Nieuwe toestand
VOORGEVEL
Schaal 1/50

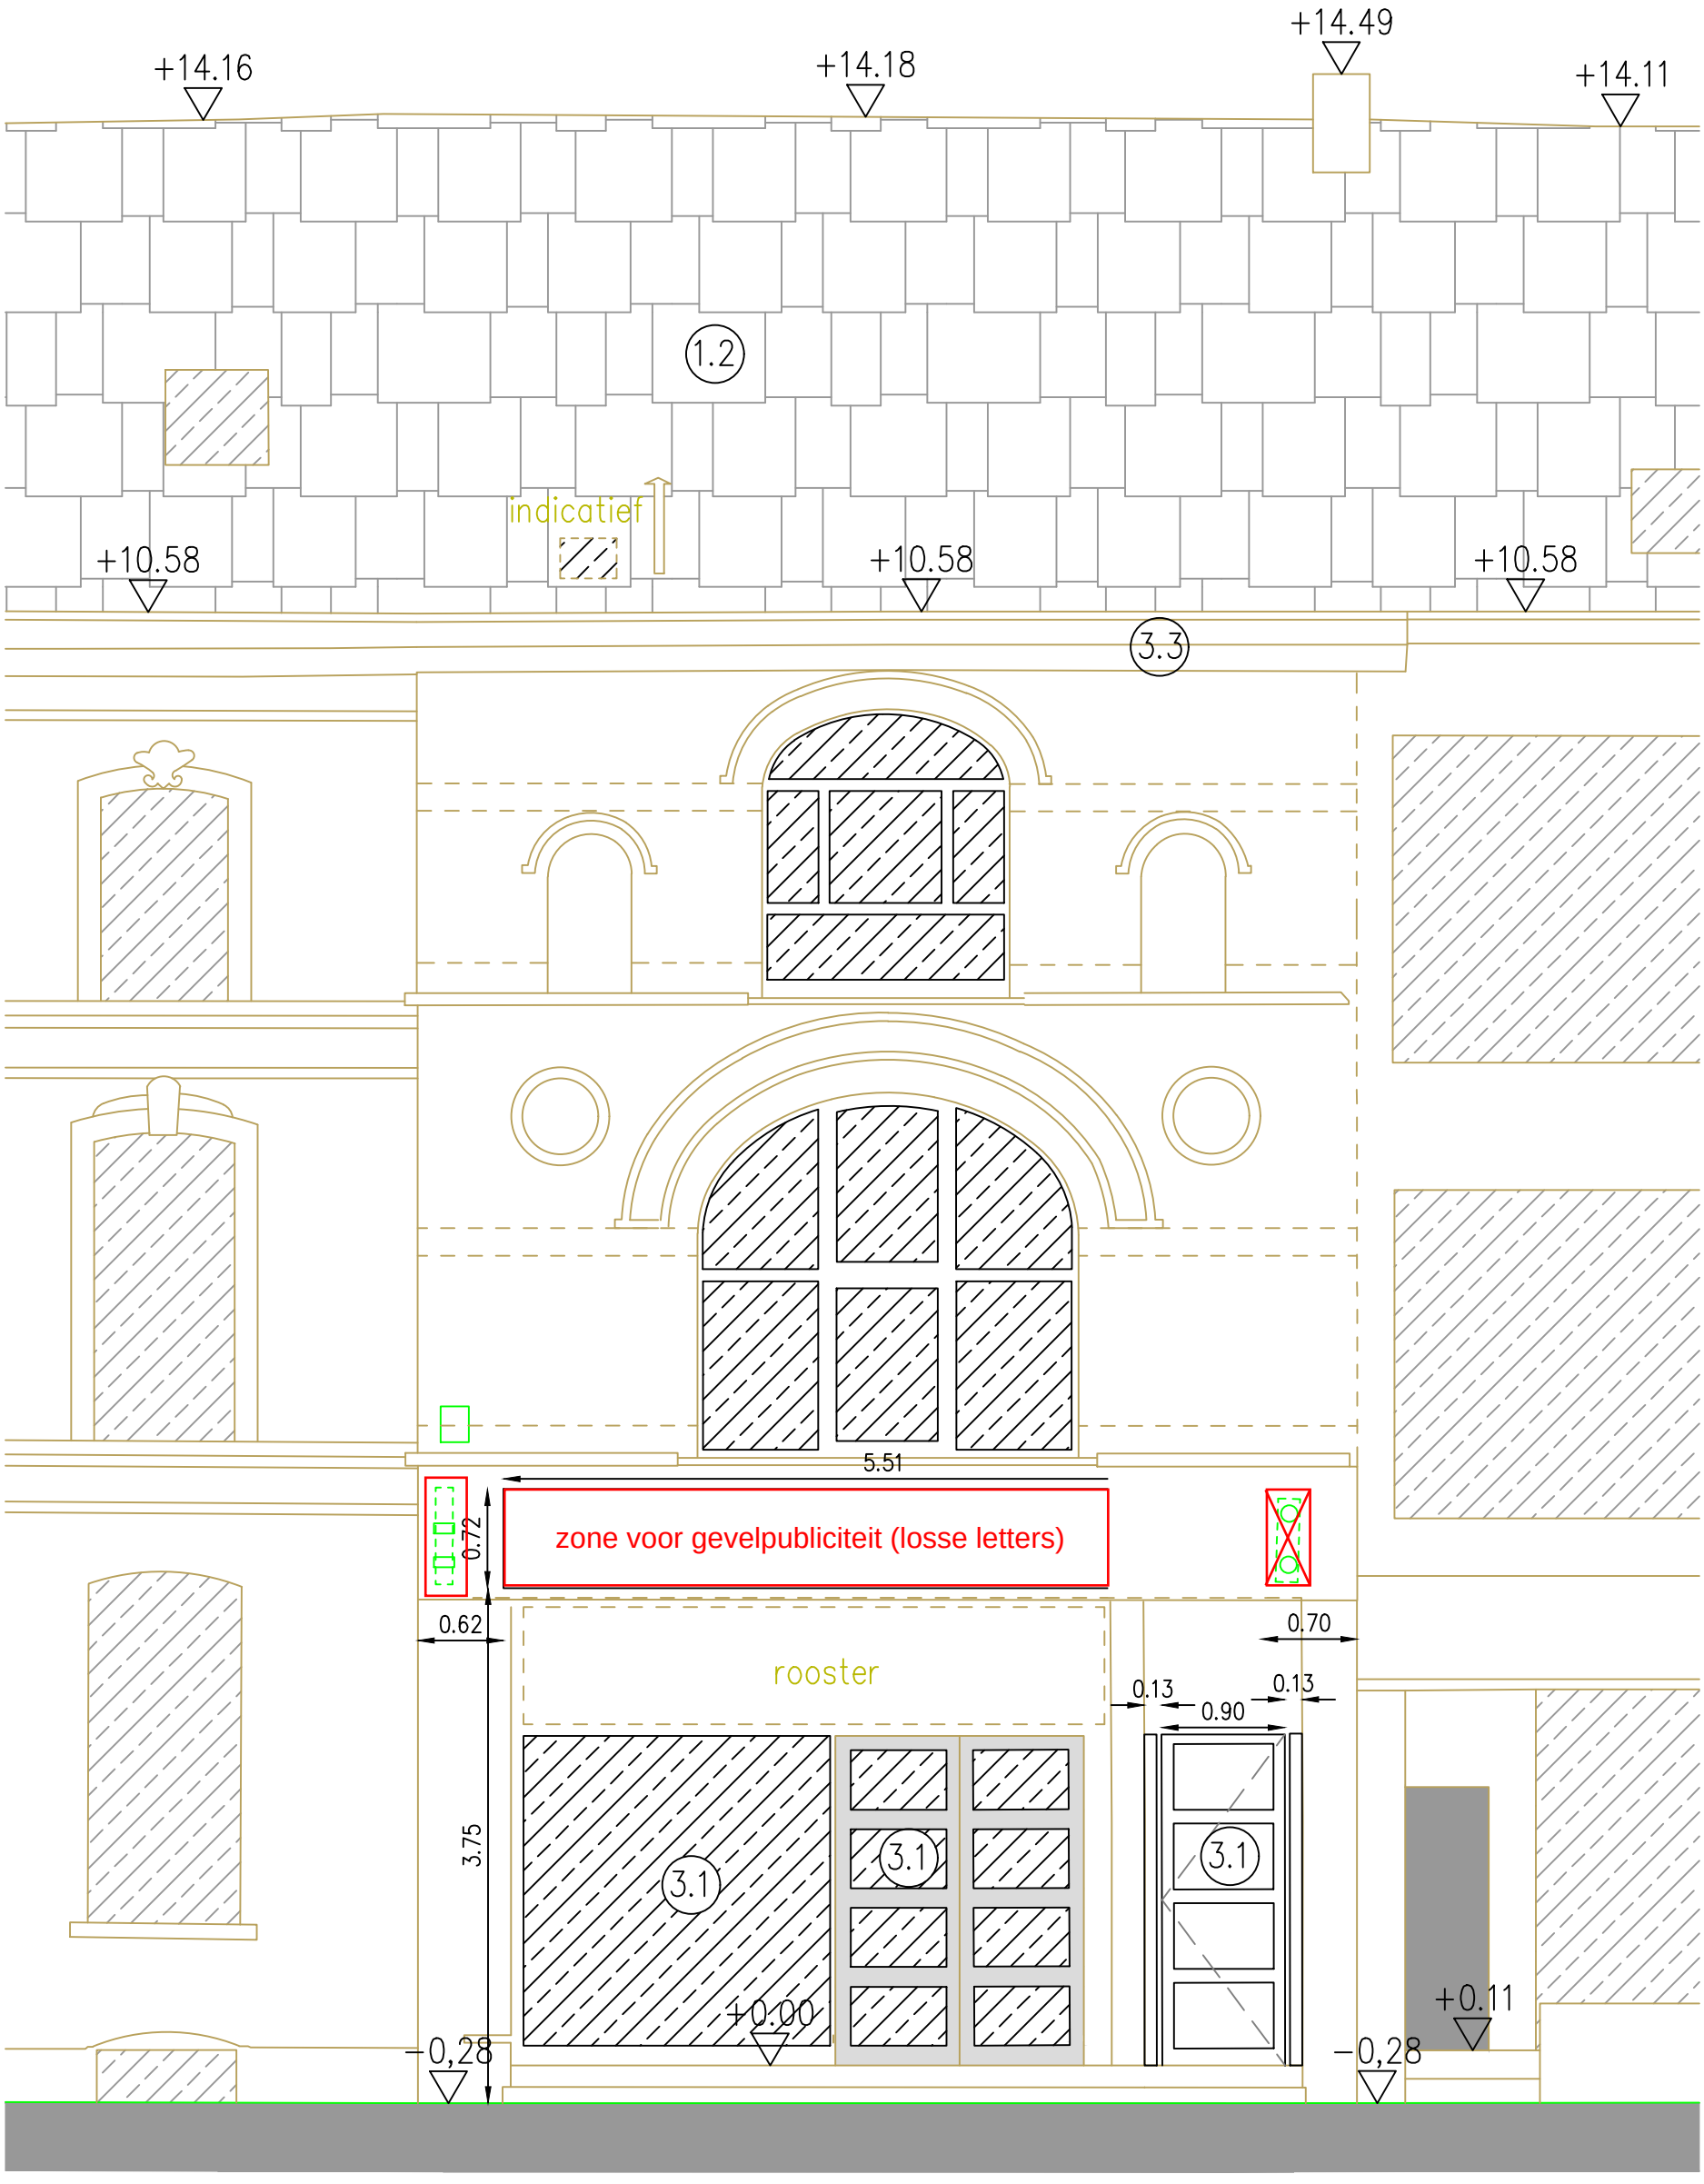
Uitgesloten uit de vergunning
Het voorzien van haakse gevelpubliciteit rechts op de voorgevel

Gevelpubliciteit
De haakse gevelpubliciteit dient beperkt te worden tot een uitsprong van maximaal 60cm (incl. bevestigingsmethode) op een vrije hoogte van min. +3m boven het trottoirpeil).
Er kan hier slechts akkoord worden gegaan met 1 haakse gevelpubliciteit.

De losse belettering dient voorzien te worden in de zone boven de inkom van de handelszaak (zie ook aanduiding plan)
